泊発電所

火山影響評価について

令和5年12月25日
北海道電力株式会社

指摘事項 (1/3)

敷地及び敷地近傍において火山噴出物が認められる地点

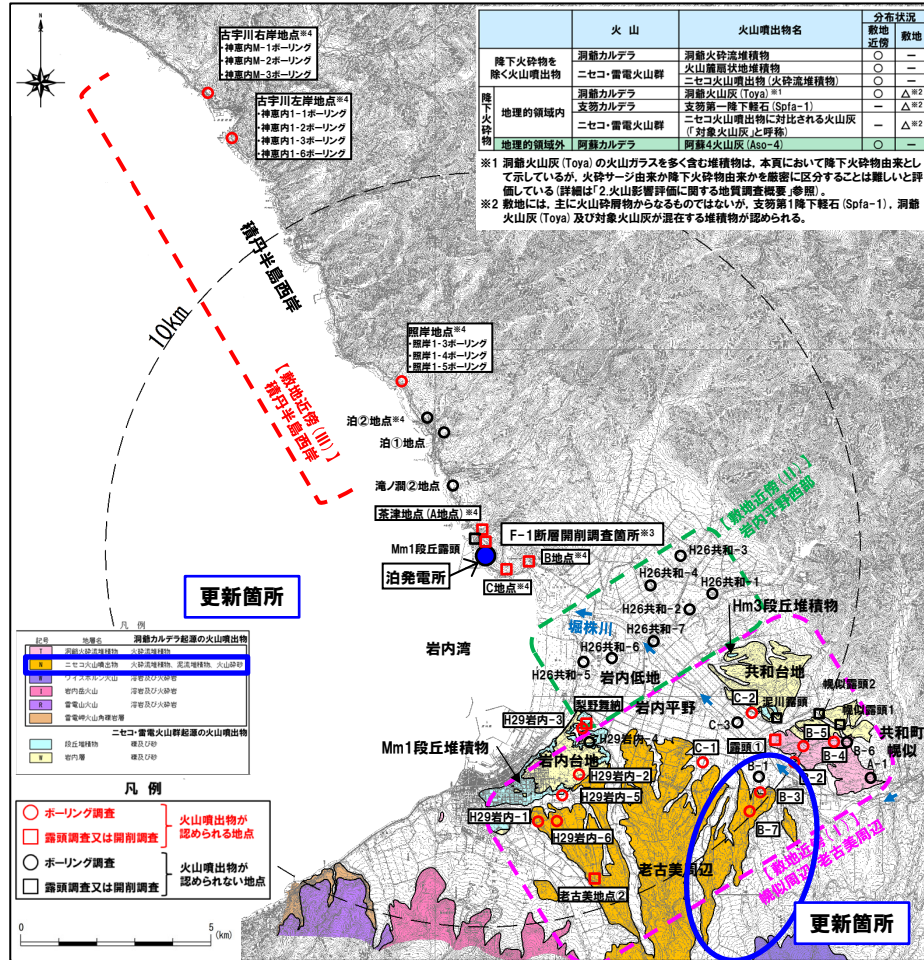
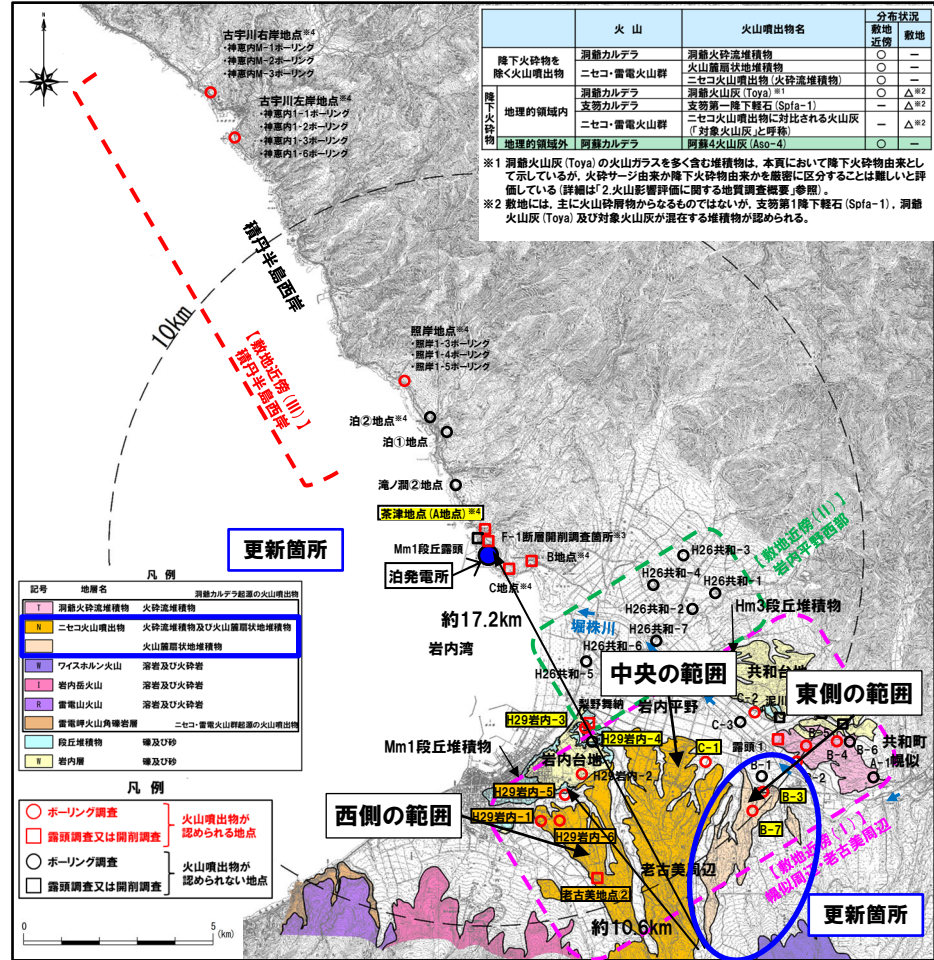
○ニセコ火山噴出物の分布範囲については、地質調査結果等を踏まえ、火砕流堆積物と火山麓扇状地堆積物を区別する等の精緻化を図った上で、火砕流の敷地への到達可能性を評価すること。

- 従来、当社作成の火山地質図のうち、敷地近傍に分布が認められるニセコ火山噴出物については、“ニセコ火山噴出物(火砕流堆積物、泥流堆積物、火山砕砂)”という一括記載としていた。
- しかし、その後のボーリング調査等において火砕流堆積物が認められる箇所、火山麓扇状地堆積物が認められる箇所を把握できていることから、今回、これらの調査結果等に基づき、火山地質図の精緻化を図った。
- その上で、文献調査及び地質調査結果を踏まえ、ニセコ火山噴出物(火砕流堆積物)の分布状況の確認、最大到達距離等の確認を実施し、当該堆積物の敷地への到達可能性を評価することとした。

- 西側の範囲では、ボーリング調査等の結果、火砕流堆積物が認められ、その下位には火山麓扇状地堆積物が認められる。
- 中央の範囲には、ボーリング調査等の結果(C-1ボーリング)、火山麓扇状地堆積物が認められる。
- 東側の範囲には、ボーリング調査等の結果(B-3, B-7ボーリング)、火山麓扇状地堆積物が認められる。
- 西側及び中央の範囲については、地質調査において確認される上記の火山噴出物及びこれらの地質調査箇所は、石田ほか(1991)において火砕流堆積物が分布するとされている範囲であることを踏まえ、「ニセコ火山噴出物(火砕流堆積物及び火山麓扇状地堆積物)」と表記することとした。
- 東側の範囲については、地質調査において確認される上記の火山噴出物及びこれらの地質調査箇所は、石田ほか(1991)において火砕流堆積物が分布するとされている範囲の縁辺部に位置することを踏まえ、「ニセコ火山噴出物(火山麓扇状地堆積物)」と表記することとした。
- 更新前後の火山地質図を次頁に示す。
- なお、これ以降は、更新後の火山地質図を示すこととする。

- 敷地近傍に認められるニセコ火山噴出物(火砕流堆積物)が敷地に到達した可能性を検討した結果、以下の状況が認められることから、当該堆積物は敷地には到達していないと判断される。
 - ・給源から敷地方向においては、文献に示される火砕流堆積物の分布範囲を越えてニセコ火山噴出物(火砕流堆積物)が到達していた場合に想定される層位に当該堆積物は認められない。
 - ・敷地方向以外も含め、文献調査及び地質調査に基づく当該堆積物の最大到達距離は約11kmであり、推定される給源※から敷地までの距離(約17.2km)と比較して小さい。
- なお、本検討結果は4.1章に、本検討の詳細は補足説明資料4章にそれぞれ示す。

古宇川右岸地点 調査位置図

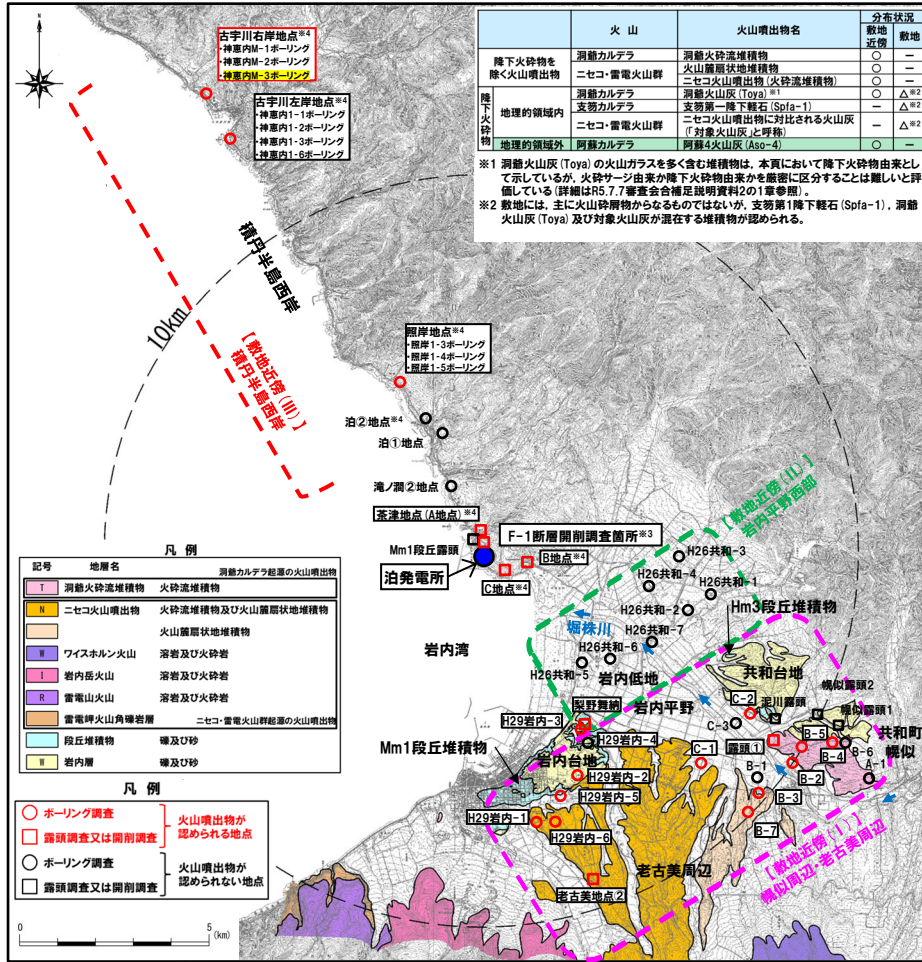
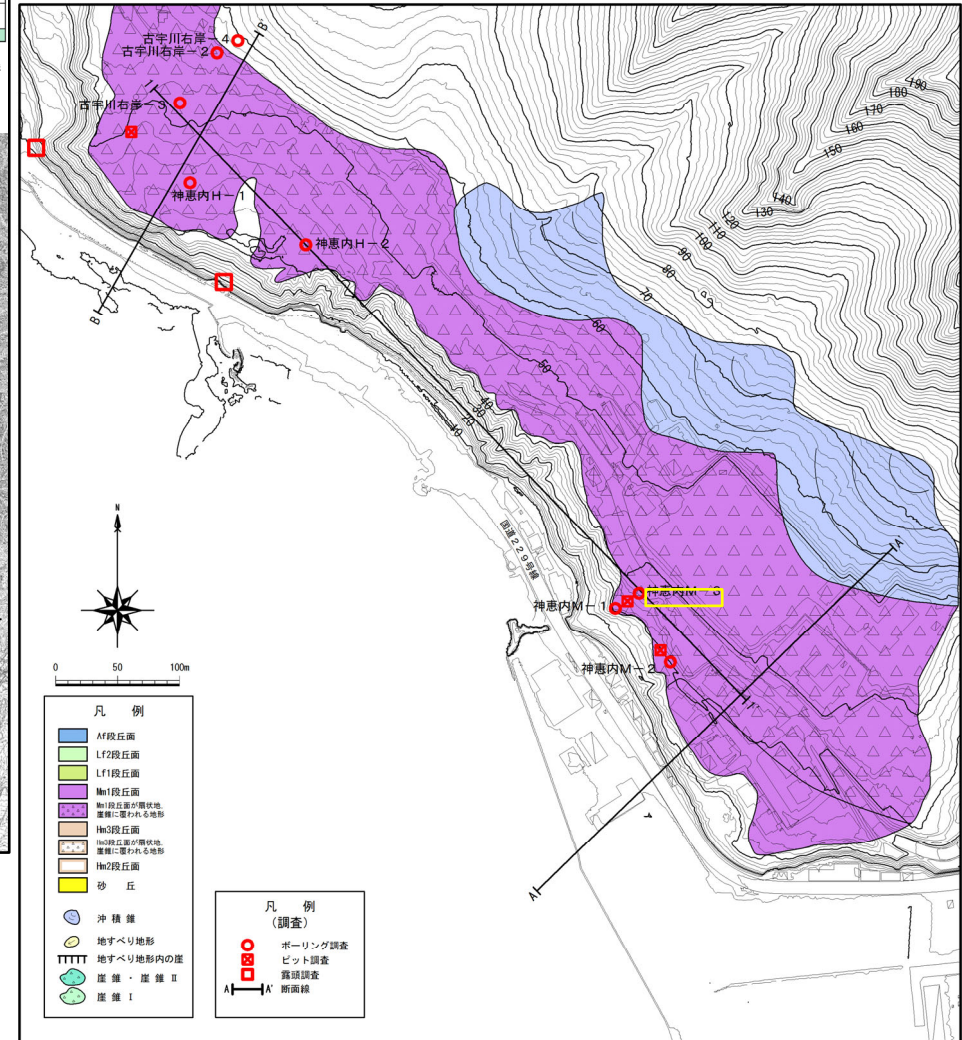
○層相から火山砕屑物の可能性が考えられるが火山ガラスが少ない堆積物については、重鉍物の有無等の観点を含めて総合的に評価すること。

- 前述の条件を踏まえると、敷地及び敷地近傍においては積丹半島西岸の古宇川右岸地点で実施した神恵内M-3ボーリングの深度9.85～10.15mに認められる“火山灰”が該当する。

- このため、当該堆積物については、火山ガラスだけではなく、R3.10.30, 31現地調査以前に実施した重鉱物の組成分析及び屈折率測定結果並びにR3.10.30, 31現地調査以降に実施した同分析及び測定結果も含め、総合的に評価した。
- 当該堆積物の評価結果を以下に、調査位置図をP39に、ボーリングコア写真及び柱状図をP40に、火山灰分析結果をP41にそれぞれ示す。
- ・火山灰分析(組成分析, 屈折率測定及び主成分分析)の結果, 洞爺火山灰(Toya)に対比される火山ガラスが認められるもの、以下の状況が認められることから、主に火山砕屑物からなるものではなく、火山ガラスが混在するシルトに区分される。
 - 火山ガラスの粒子数が少ない(35/3000粒子)
 - 上位に認められるシルト質砂礫及び下位の火山灰混じりシルト質砂礫と比較して火山ガラス及び重鉱物の粒子数が同程度であり、明瞭なピークは認められない
 - 重鉱物の屈折率がブロードな頻度分布を呈し、明瞭なピークは認められない
 - 重鉱物の屈折率が基盤岩の屈折率と調和的である
 - ・したがって、当該堆積物は火山事象に伴う堆積物ではないことから、火山影響評価において取り扱う堆積物ではない。
- なお、F-1断層開削調査箇所のスケッチに層相区分として“火山灰”と記載がなされている堆積物については、当該箇所が改変に伴い消失していることから、直接分析を実施することはできない。
- このため、当該堆積物と対比されるC-3トレンチ及びC-1トレンチに認められる陸成層において、火山ガラスだけではなく、重鉱物(斜方輝石及び角閃石)に関する分析結果も含め、総合的に評価している(検討の詳細については補足説明資料○章参照)。
